Informe Consolidado de Solicitud de Aclaraciones, Rectificaciones y/o Ampliaciones Complementario al Estudio de Impacto Ambiental del Proyecto "Parque Fotovoltaico Las Cunas"

Nombre del Titular : Parque Solar Las Cunas SpA
Nombre del Representante Legal : Carlos Manuel Pavon
Dirección : Av. Américo Vespucio Norte 1561, OF 11A

El presente Informe Consolidado de Solicitud de Aclaraciones, Rectificaciones o Ampliaciones al Estudio de Impacto Ambiental del proyecto "Parque Fotovoltaico Las Cunas", contiene las observaciones generadas en virtud de la revisión de la Adenda.

Figura N° 1: Modificación de Pretiles.

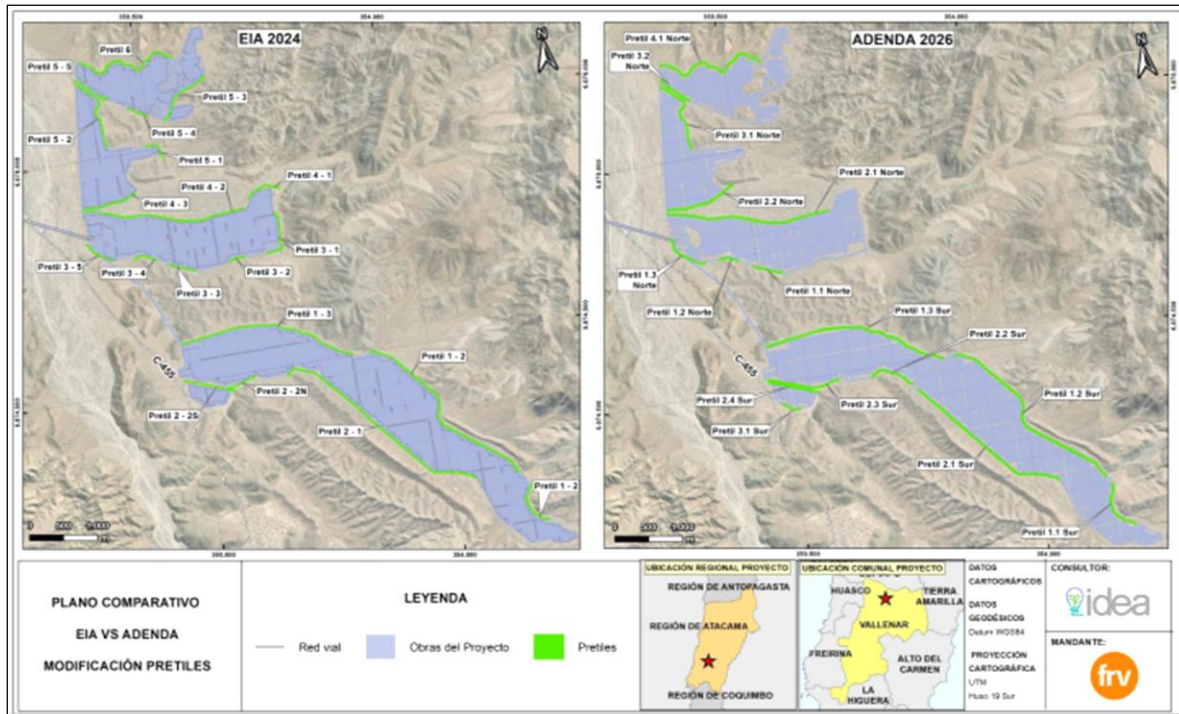
Al respecto, en la Tabla anterior se advierte discrepancias en la unidad de medida de la superficie de los pretiles en la Adenda, por lo que se solicita al Proponente aclarar si corresponde a ha o m².
